改善措置事項説明図①

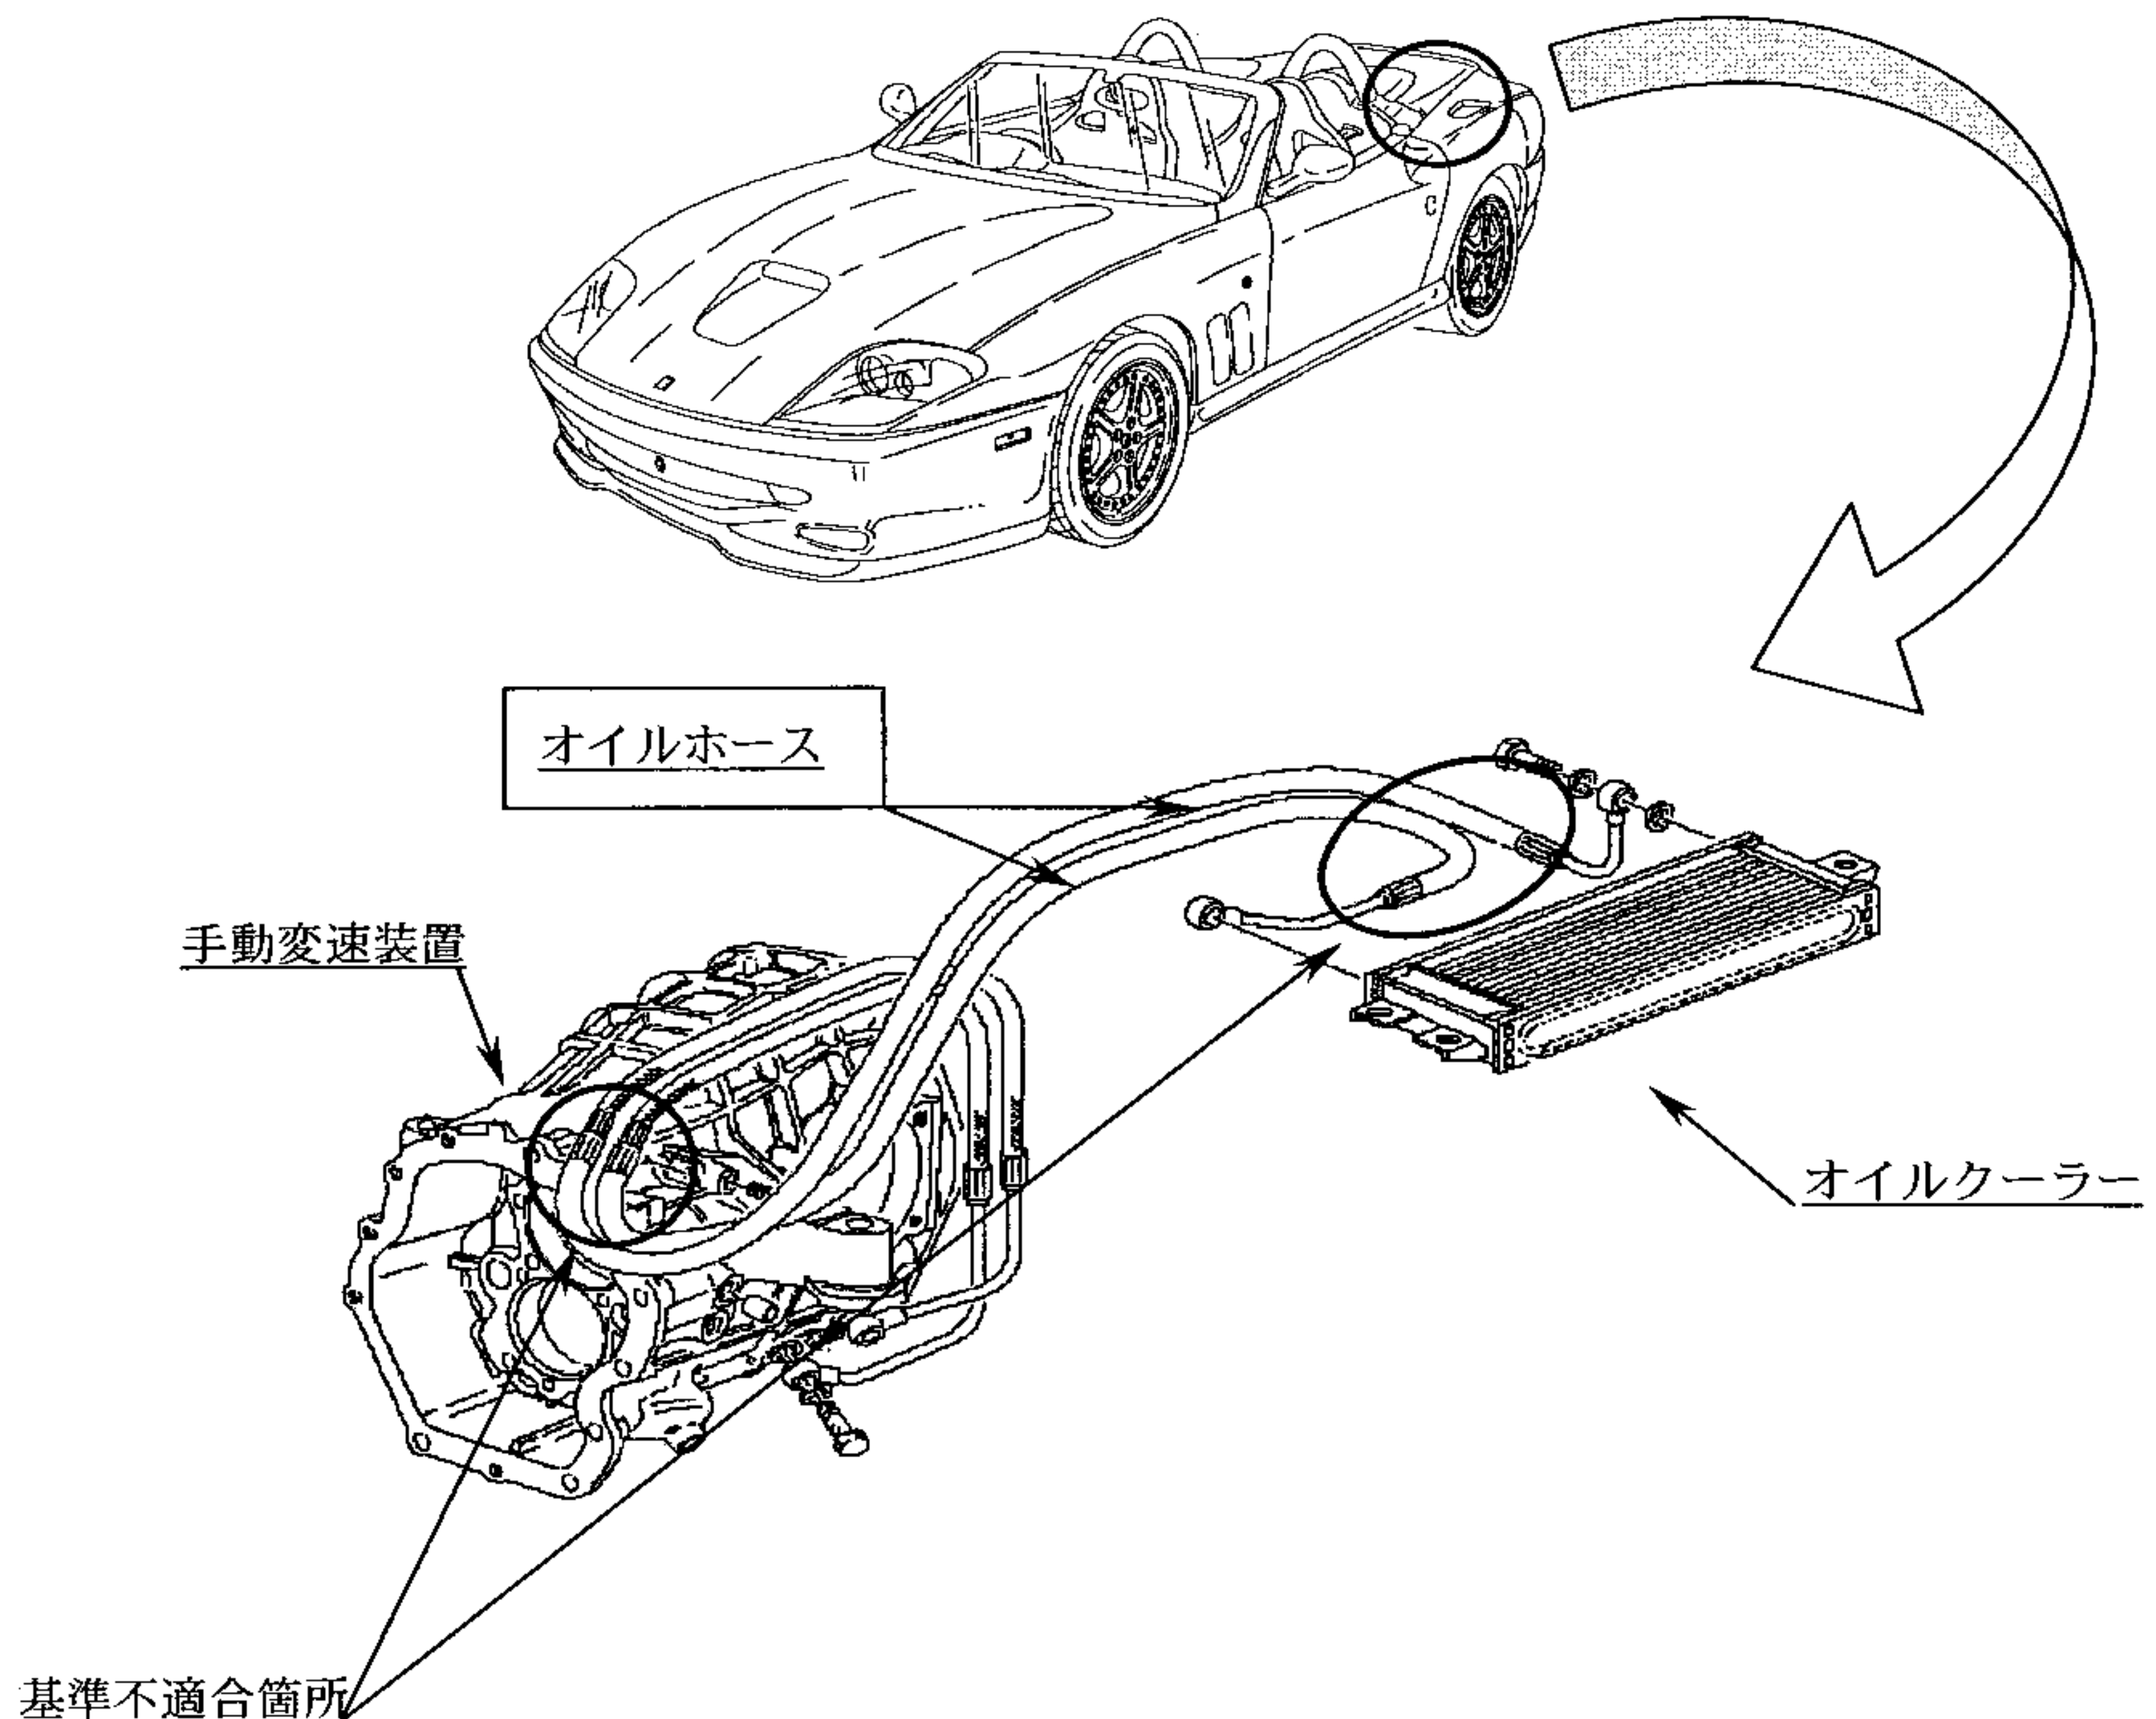
動力伝達装置において、手動変速機のオイルクーラー用ゴムホースと金属パイプとの接合部分の加工方法が不適切なため、製造時に当該ゴムホースに亀裂が生じたものがあり、そのままの状態で使用を続けると、亀裂が拡大して潤滑油が漏れ、最悪の場合、走行不能となるおそれがある。

全車両、ホースの製造年月を点検し、2002年第12製造週以前のは対策品と交換する。

オイルクーラーホースのリターン側のホース部分に赤色のペイントを塗布する。
